敦賀発電所2号炉
ボーリング柱状図の記事欄に係るご指摘への回答
補足説明資料1

平成30年調査会社報告書のうち
申請書に反映した10孔のボーリング柱状図記事欄の比較

令和2年10月30日
日本原子力発電株式会社

■本資料は、平成30年に受領した調査会社報告書(委託期間:平成24年～30年)に含まれていて、平成27年11月の申請書の柱状図に反映した10孔について、柱状図記事欄の記載内容について比較を行ったものである。

H24-B8-21

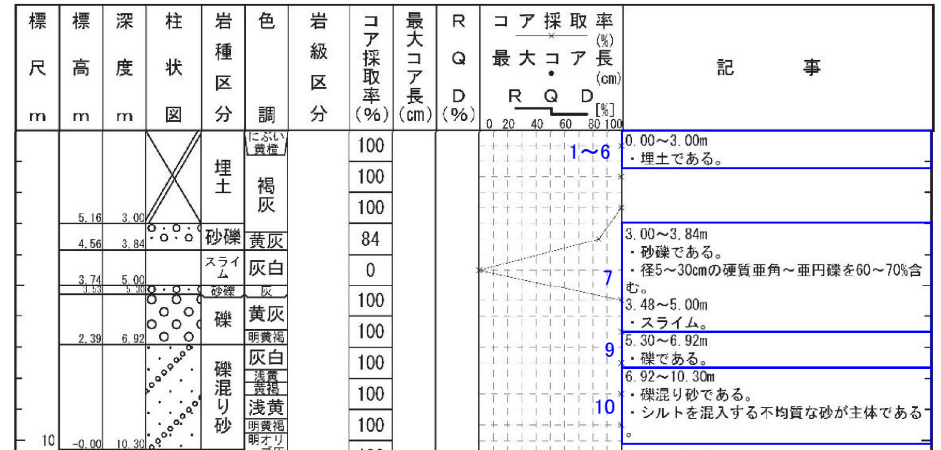
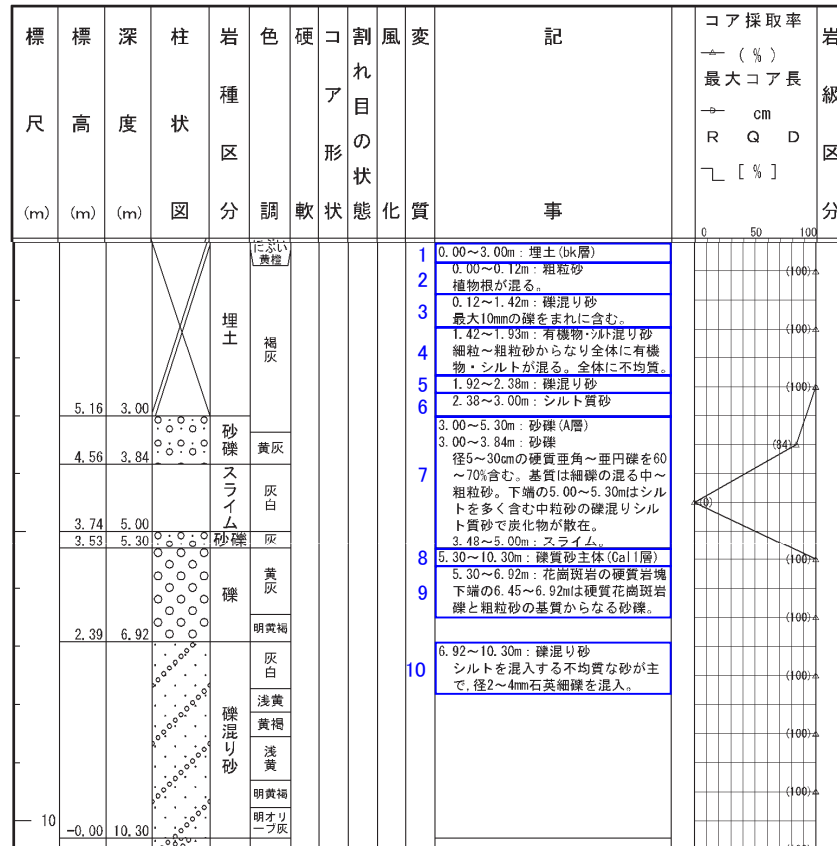
記事	報告書作成用柱状図 (H26年9月) ⇒ 申請書用柱状図
1~6	・堆積物の記載は、埋土、砂礫等の性状を示すこととし、“岩種区分”欄に対応した層相名を記載。
7	・堆積物の記載は、埋土、砂礫等の性状を示すこととし、“岩種区分”欄に対応した層相名を記載。 ・周囲に比べ含まれる礫が大きく、目立つことから、礫の特徴として、礫径、円磨度、礫率を記載。
8	・区間毎の性状を個別に記載しているため、礫質砂主体とのまとめ書きについては削除。
9	・堆積物の記載は、埋土、砂礫等の性状を示すこととし、“岩種区分”欄に対応した層相名を記載。
10	・堆積物の記載は、埋土、砂礫等の性状を示すこととし、“岩種区分”欄に対応した層相名を記載。 ・下位層との境界付近では、粒度の違いが見かけ上顕著ではないため、下位層と区別できる特徴として、シルトの混入について記載。

報告書作成用柱状図
(H26年9月)

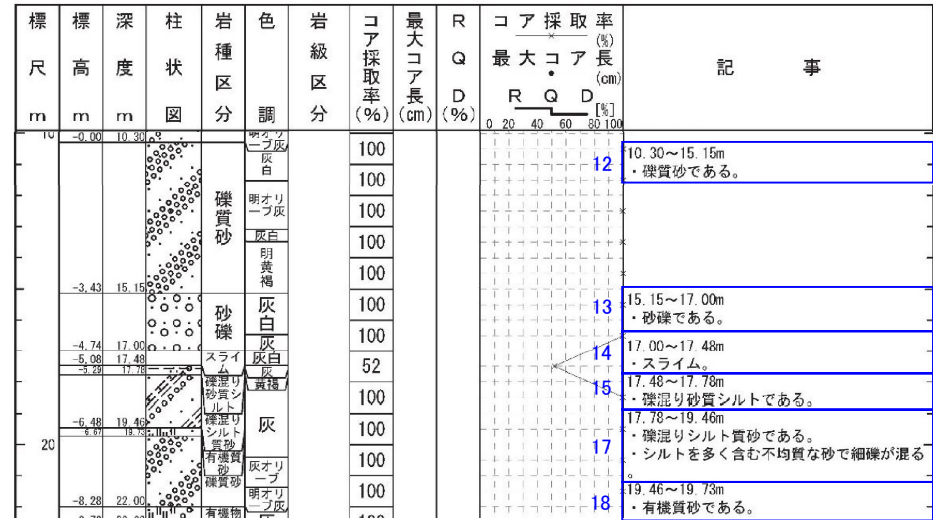
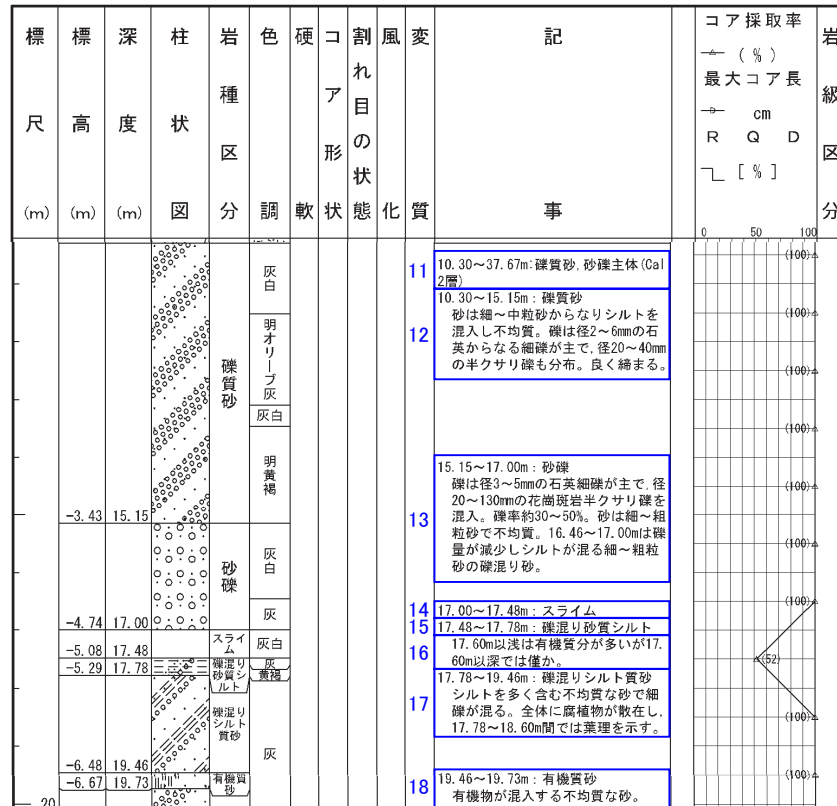
記事	報告書作成用柱状図(H26年9月)⇒申請書用柱状図
11	・区間毎の性状を個別に記載しているため、礫質砂、砂礫主体とのまとめ書きは削除。
12	・堆積物の記載は、埋土、砂礫等の性状を示すこととし、“岩種区分”欄に対応した層相名を記載。
13	・堆積物の記載は、埋土、砂礫等の性状を示すこととし、“岩種区分”欄に対応した層相名を記載。
14	・変更なし
15, 16	・堆積物の記載は、埋土、砂礫等の性状を示すこととし、“岩種区分”欄に対応した層相名を記載。
17	・堆積物の記載は、埋土、砂礫等の性状を示すこととし、“岩種区分”欄に対応した層相名を記載。 ・下位層との境界付近では、粒度の違いが見かけ上顕著ではないため、下位層と区別できる特徴として、シルトと礫の含有について記載。 ・葉理については、不均質に含まれる有機物が帯状を呈したものであり、明瞭ではないため削除。
18	・堆積物の記載は、埋土、砂礫等の性状を示すこととし、“岩種区分”欄に対応した層相名を記載。

報告書作成用柱状図
(H26年9月)

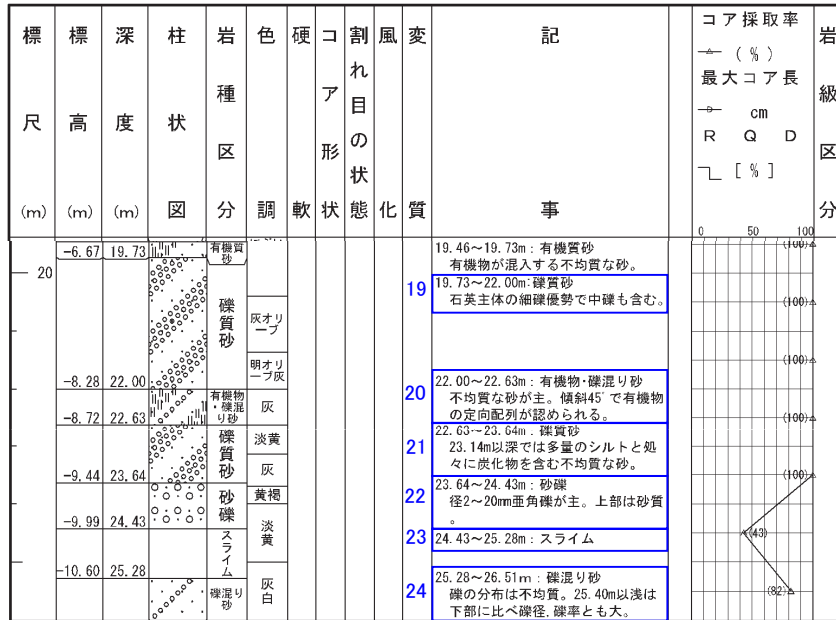
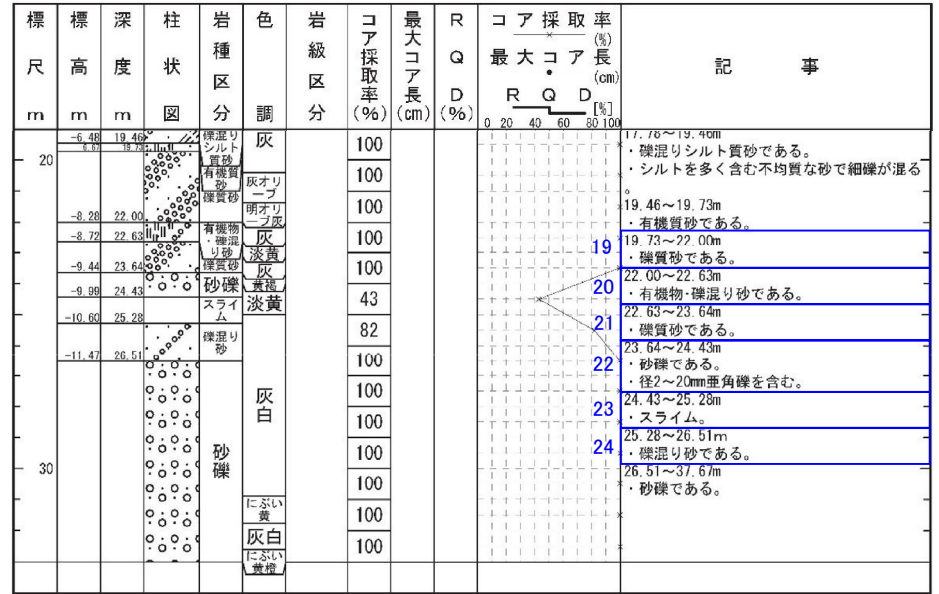
記事	報告書作成用柱状図(H26年9月)⇒申請書用柱状図
19	・堆積物の記載は、埋土、砂礫等の性状を示すこととし、“岩種区分”欄に対応した層相名を記載。
20	・堆積物の記載は、埋土、砂礫等の性状を示すこととし、“岩種区分”欄に対応した層相名を記載。 ・有機物の定向配列については、周囲の層相境界と同様の方向に記列していることから削除。
21	・堆積物の記載は、埋土、砂礫等の性状を示すこととし、“岩種区分”欄に対応した層相名を記載。
22	・堆積物の記載は、埋土、砂礫等の性状を示すこととし、“岩種区分”欄に対応した層相名を記載。 ・周囲に比べ含まれる礫が大きく、目立つことから、礫の特徴として、礫径、円磨度を記載。
23	・変更なし
24	・堆積物の記載は、埋土、砂礫等の性状を示すこととし、“岩種区分”欄に対応した層相名を記載。

報告書作成用柱状図
(H26年9月)

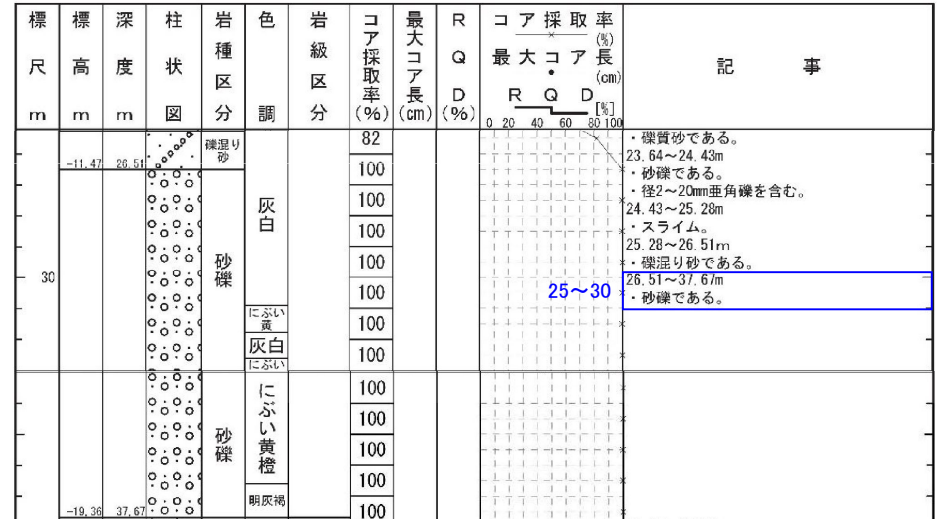
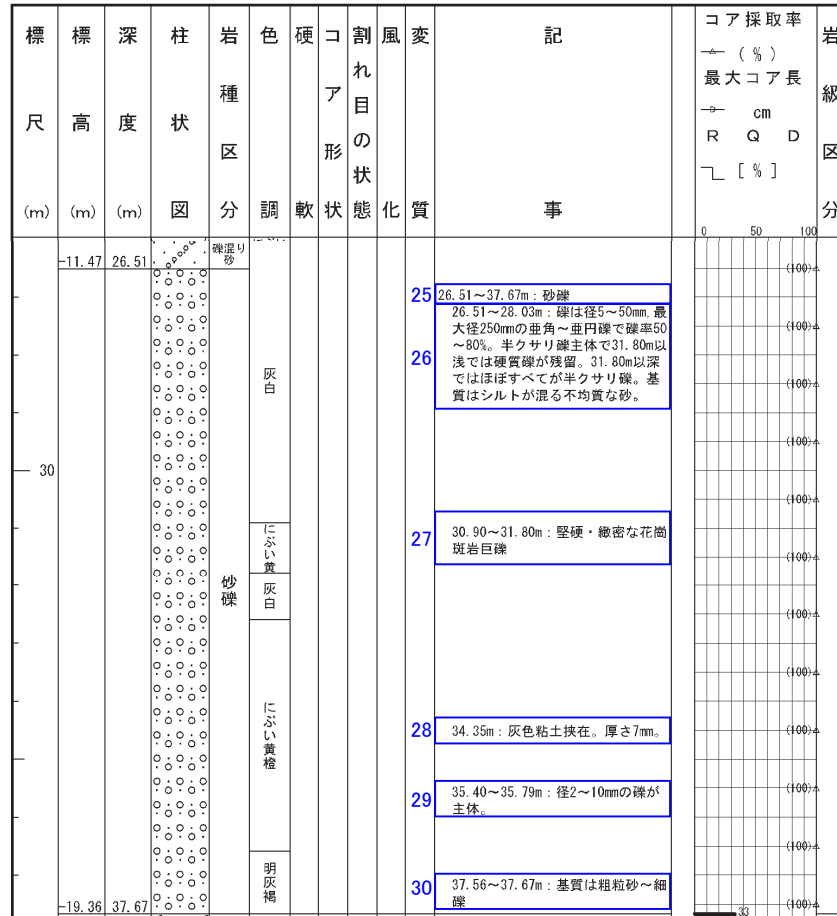
記事	報告書作成用柱状図(H26年9月)⇒申請書用柱状図
25~30	・堆積物の記載は、埋土、砂礫等の性状を示すこととし、“岩種区分”欄に対応した層相名を記載。

報告書作成用柱状図
(H26年9月)

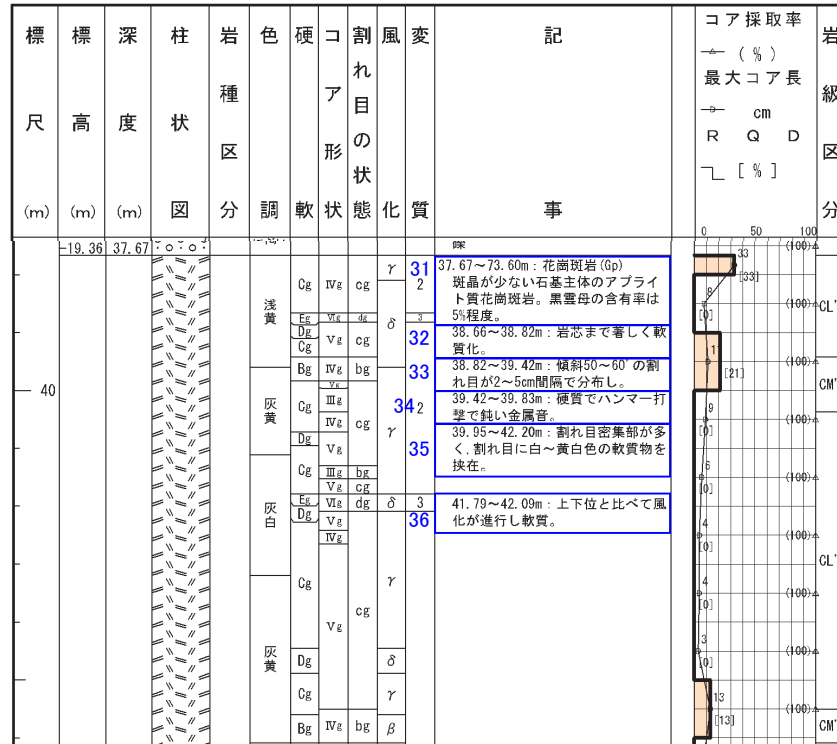
記事	報告書作成用柱状図(H26年9月)⇒申請書用柱状図
31	・一般的な岩相であり、石基及び斑晶の種類、粒径等については、特に目立つ区間のみ記載することとしており、特に目立つ区間ではないため削除。
32	・硬軟については、岩級区分で示しているため削除。
33	・割れ目の発達程度については、RQD、最大コア長、岩級区分で示しているため削除。
34	・硬軟については、岩級区分で示しているため削除。
35	・割れ目の発達程度については、RQD、最大コア長、岩級区分で示しているため削除。 ・割れ目に軟質物を挟在するが、連続性に乏しく、周囲の岩盤に劣化が認められないことから削除。
36	・“風化”欄に基づき風化部と記載。

報告書作成用柱状図
(H26年9月)

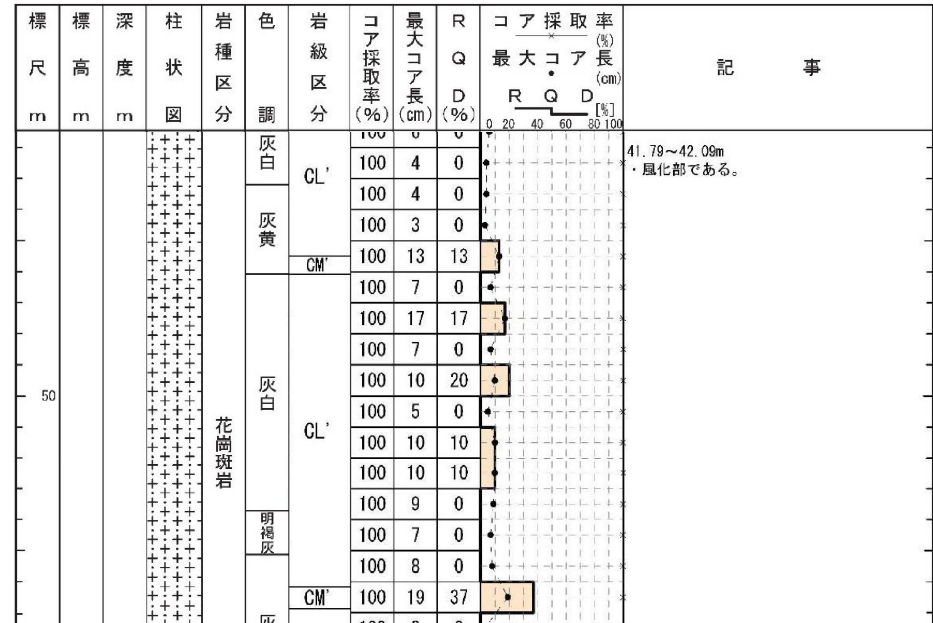
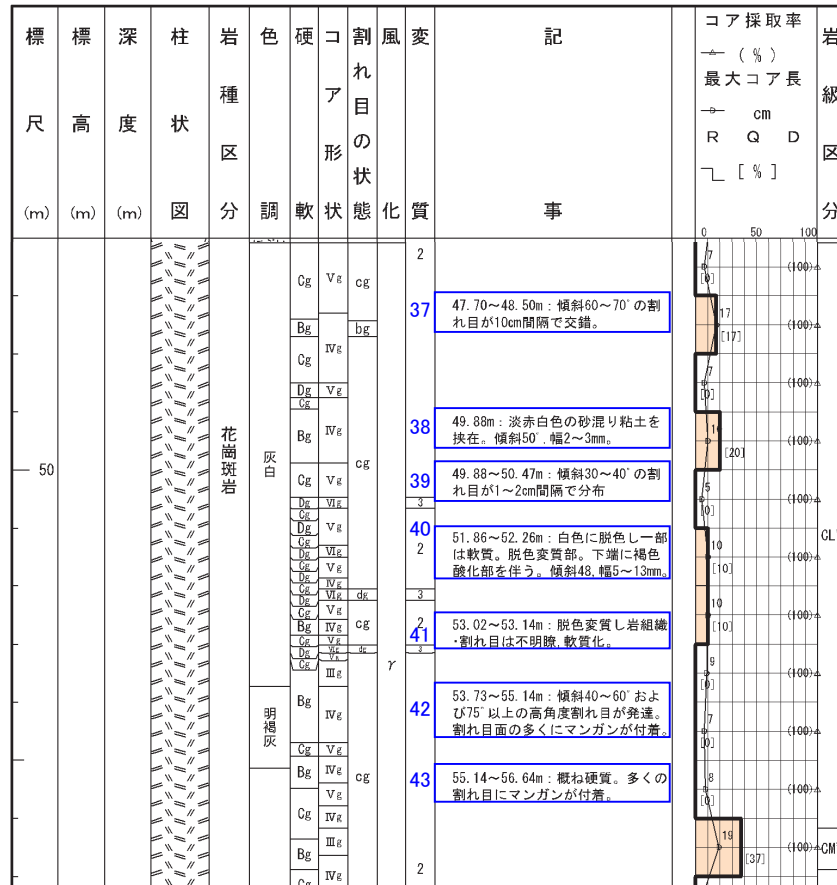
記事	報告書作成用柱状図(H26年9月)⇒申請書用柱状図
37	・割れ目の発達については、RQD、最大コア長、岩級区分で示しているため削除。
38	・粘土を挟在するが、周囲の岩盤に劣化が認められないことから削除。
39	・割れ目の発達については、RQD、最大コア長、岩級区分で示しているため削除。
40, 41	・軟質化しているが、周囲の岩盤に劣化が認められないことから削除。
42	・割れ目の発達については、RQD、最大コア長、岩級区分で示しているため削除。 ・マンガン汚染については、補足的なものであるため削除。
43	・硬軟については、良好な岩盤からなる区間内における相対的なものであるため削除。 ・マンガン汚染については、補足的なものであるため削除。

報告書作成用柱状図
(H26年9月)

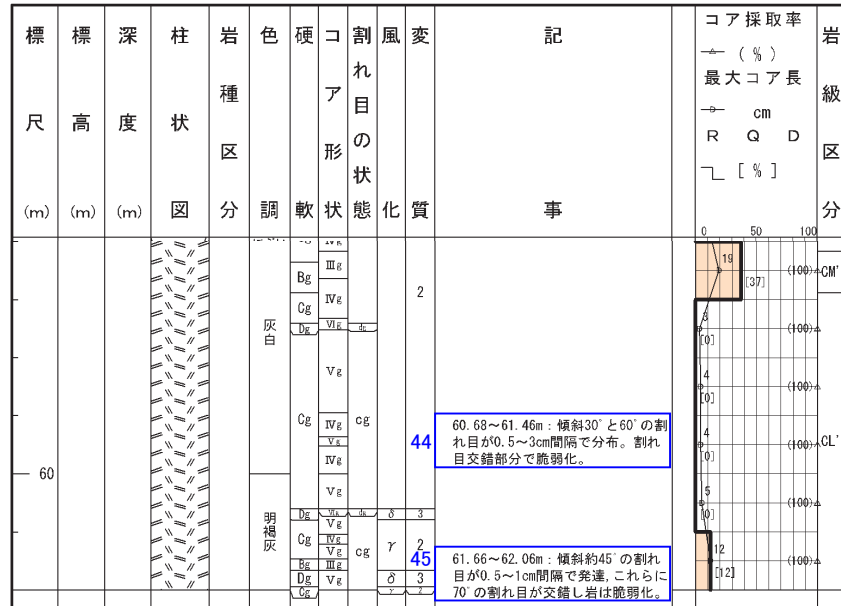
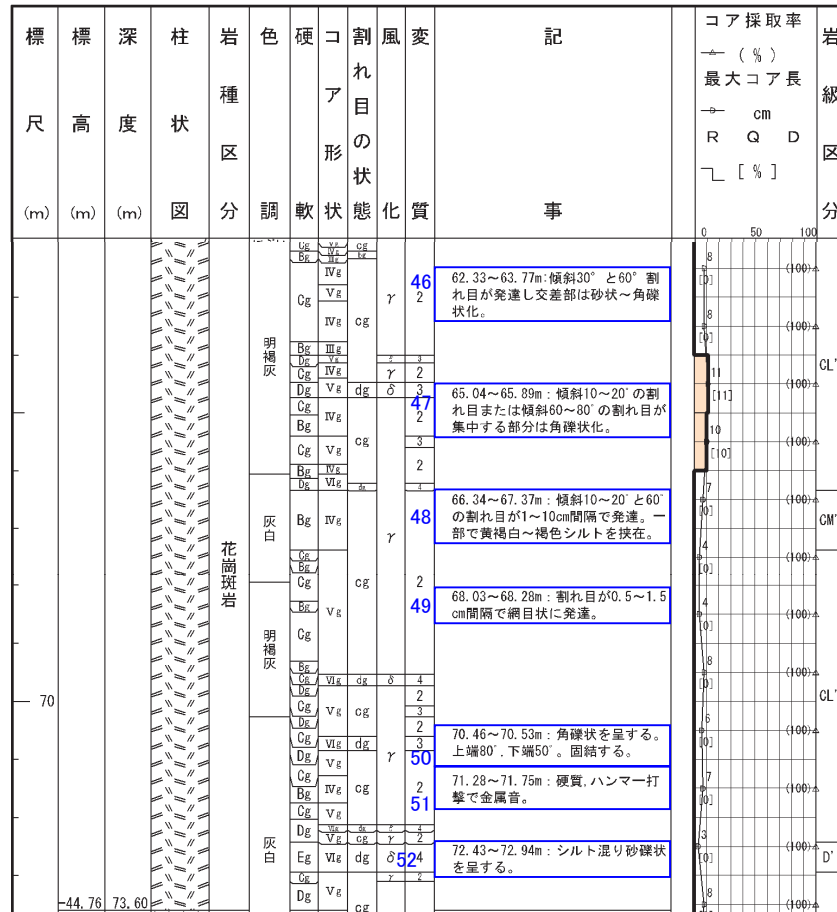
記事	報告書作成用柱状図(H26年9月)⇒申請書用柱状図
46, 47	・割れ目の発達や脆弱性の程度については、RQD、最大コア長、岩級区分で示しているため削除。 ・一部で砂状を呈するが、周囲の岩盤に劣化が認められないことから削除。
48	・割れ目の発達程度については、“コア形状”欄に基づき角礫状と記載。 ・割れ目にシルトを挟在するが、連続性に乏しく、周囲の岩盤に劣化が認められないことから削除。
49	・割れ目の発達程度については、RQD、最大コア長、岩級区分で示しているため削除。
50	・境界の傾斜については、ばらつきがあるため削除。 ・硬軟については、岩級区分で示しているため削除。
51	・硬軟については、岩級区分で示しているため削除。
52	・シルト混り砂礫状を呈するが、シルトに明瞭かつ系統的な配列が認められないため削除。

報告書作成用柱状図
(H26年9月)

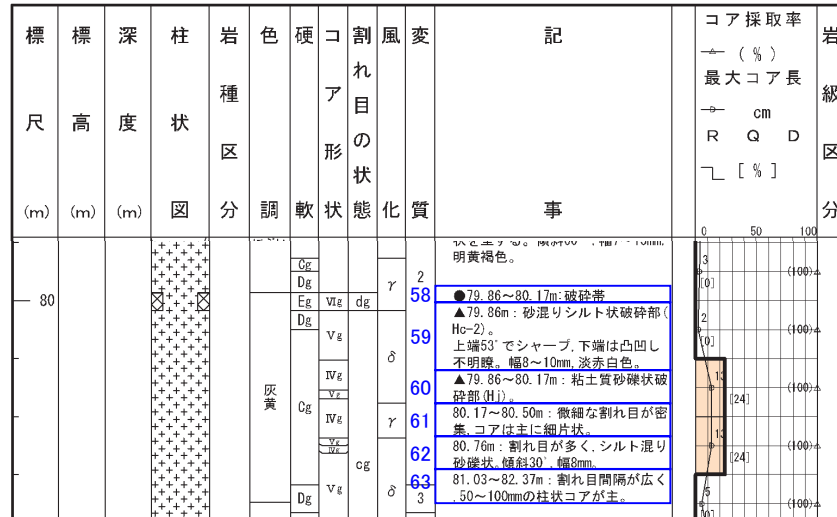
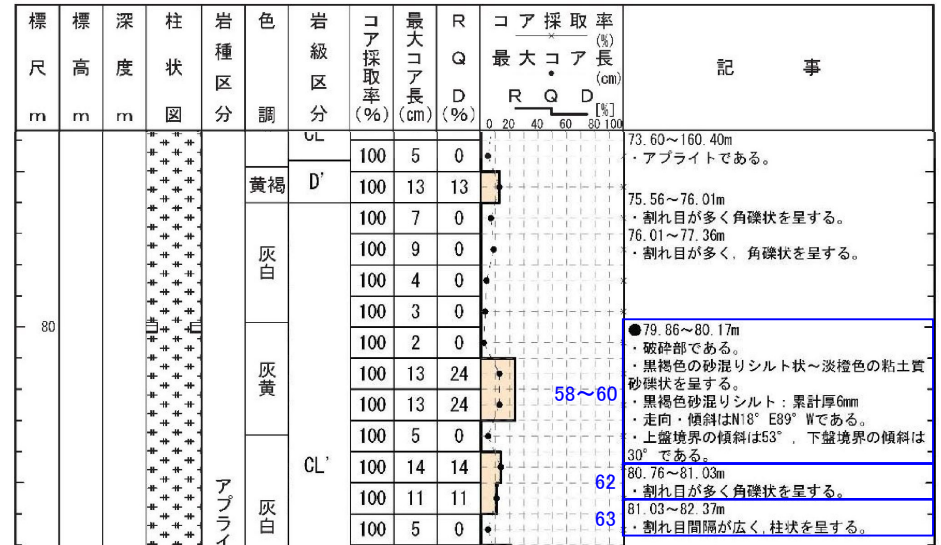
記事	報告書作成用柱状図(H26年9月)⇒申請書用柱状図
58～60	<ul style="list-style-type: none"> 色調、粒度、累計幅について、申請前までに別途行っていた、地盤安定解析用の物性値設定を目的とした破碎部の再観察の結果に基づき記載。 ポアホールテレビの解析結果による最新活動面の走向・傾斜を記載。 破碎部の見かけの傾斜については補足的なものであるため、端部で取得したものを除き削除。 下端傾斜 記載無し→30° ※1 境界の直線性については、申請書では記載しないこととしているため削除。
61	<ul style="list-style-type: none"> 割れ目の発達程度については、RQD、最大コア長、岩級区分で示しているため削除。
62	<ul style="list-style-type: none"> 部分的にシルト混じり砂礫状を呈し、割れ目が発達する区間の下端深度を“コア形状”欄から読み取り、角礫状を呈すると記載。
63	<ul style="list-style-type: none"> 50～100mmとの記載については、割れ目間隔をRQD、最大コア長、岩級区分で示しているため削除。

報告書作成用柱状図
(H26年9月)

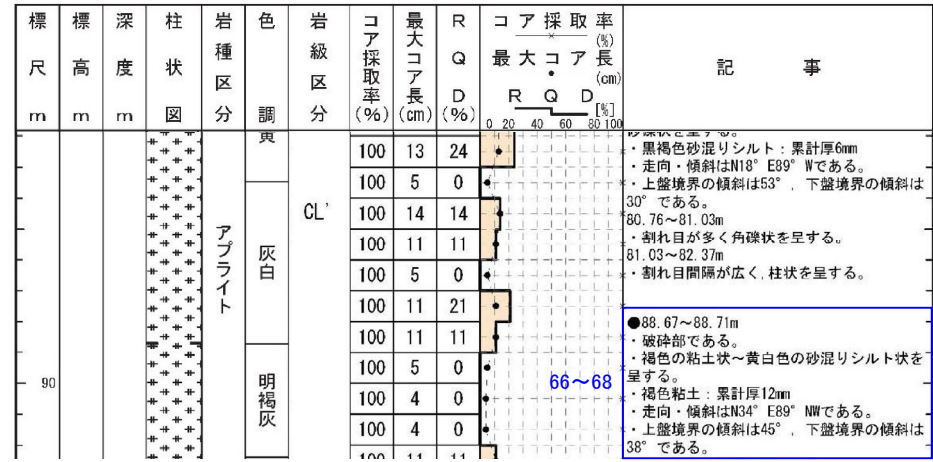
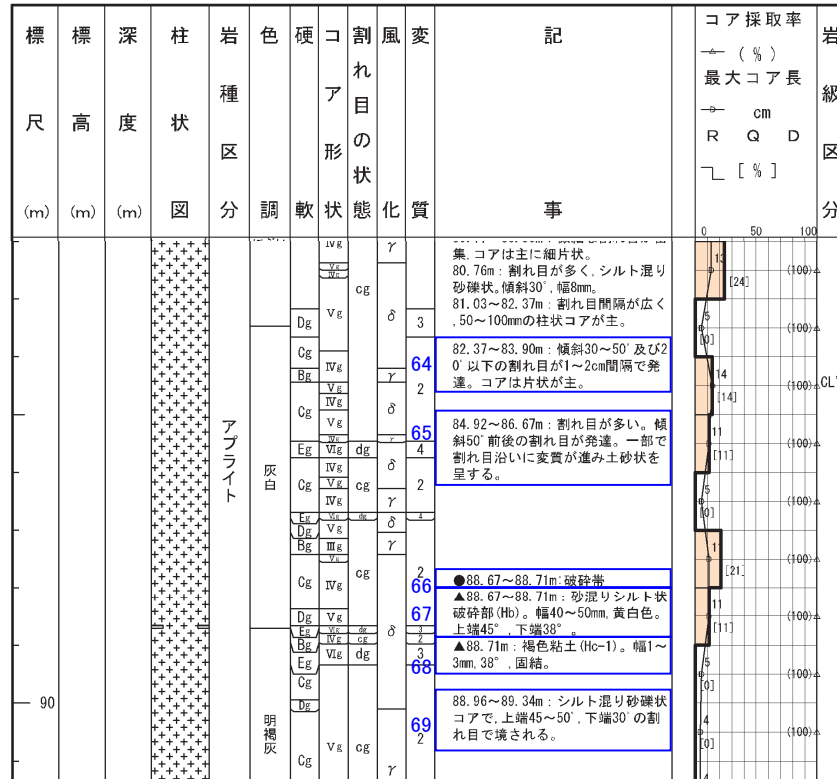
記事	報告書作成用柱状図(H26年9月)⇒申請書用柱状図
64	・割れ目の発達程度については、RQD、最大コア長、岩級区分で示しているため削除。
65	・割れ目が一部で土砂状を呈するが、いずれも掘削時の機械割れと判断し削除。
66~68	・累計幅について、申請前までに別途行っていた、地盤安定解析用の物性値設定を目的とした破砕部の再観察の結果に基づき記載。 ・ポアホールテレビの解析結果による最新活動面の走向・傾斜を記載。 ・境界の傾斜について、報告書作成用柱状図に基づき記載。 ・硬軟については、申請書では記載しないこととしているため削除。
69	・砂礫状については、周囲の岩盤に劣化が認められないことから削除。
